## SICHERHEITSMITTEILUNG für Gurtzeuge

Nummer: 2023-01 SM **0466** (208) Safran / Aerazur / Atom Tandem  
Drogueleine

Betroffene Muster: Atom – Tandem 740-1 und 740-2

### **CIRCULAIRE DE SÉCURITÉ N° 208**

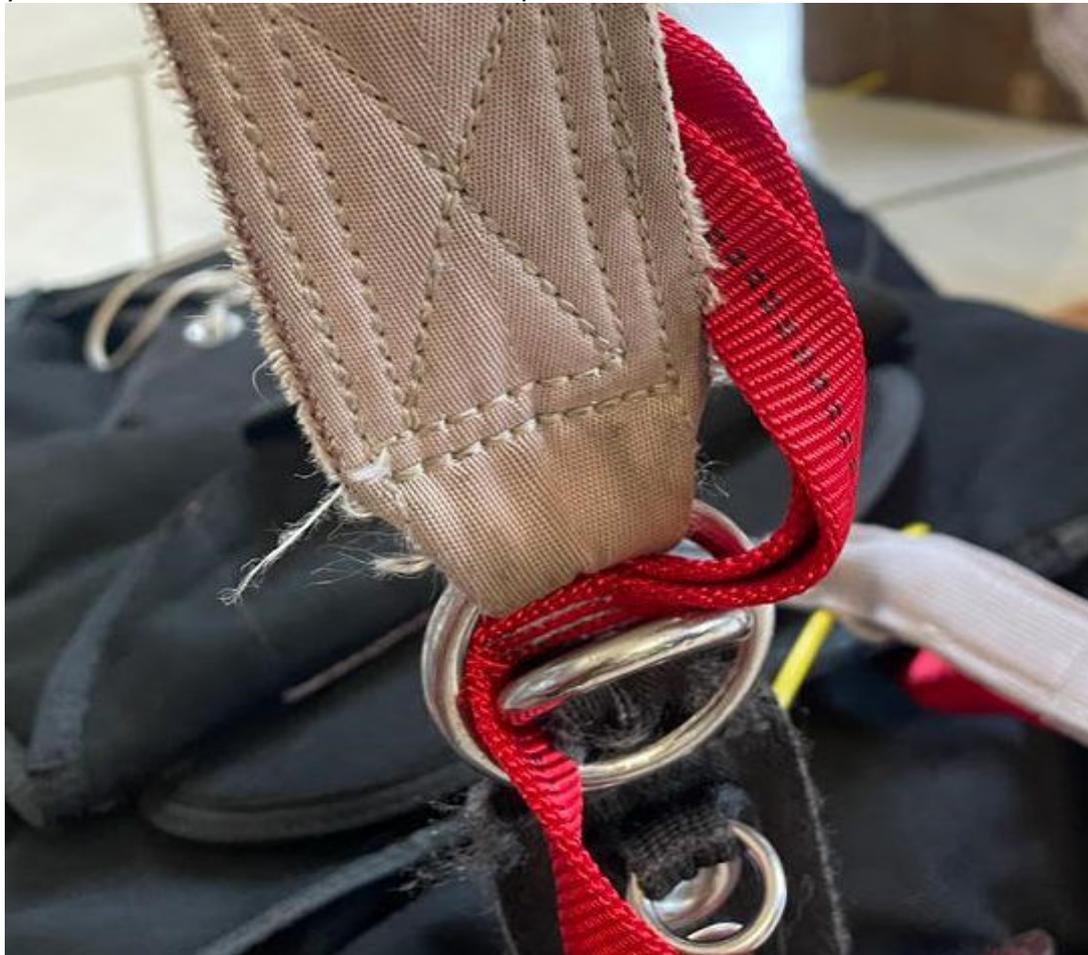
Texte : la sangle de déclenchement tubulaire concernée, reconnaissable à son liseré noir, est celle positionnée entre la sangle de liaison au sac de déploiement principal et le RSE.

Il nous a été rapporté des cas d'interférence en chute sous RSE de la sangle de déclenchement avec le gros anneau du système trois anneaux du RSE.

L'analyse du dernier incident connu fait apparaître que la longueur de cette sangle tubulaire est telle qu'elle flappe avec une grande amplitude durant la suspension sous RSE.

Sa largeur est également suffisamment fine pour s'introduire dans le gros anneau du système trois anneaux du RSE et bloquer sa libération lors de l'action CDO par l'impossibilité de bascule du moyen anneau du RSE condamnant le départ du RSE.

Identifier la sangle de déclenchement tubulaire qui fait 120 cm de long et reconnaissable à une référence étiquetée 304626-0.

Effectuer son remplacement par :

- soit la sangle de type 4 doublée référencée 304871-0 qui fait 108 cm de long ;

- soit le changement du sac de déploiement avec une sangle de déclenchement directe avec double jonc sans nœud de liaison
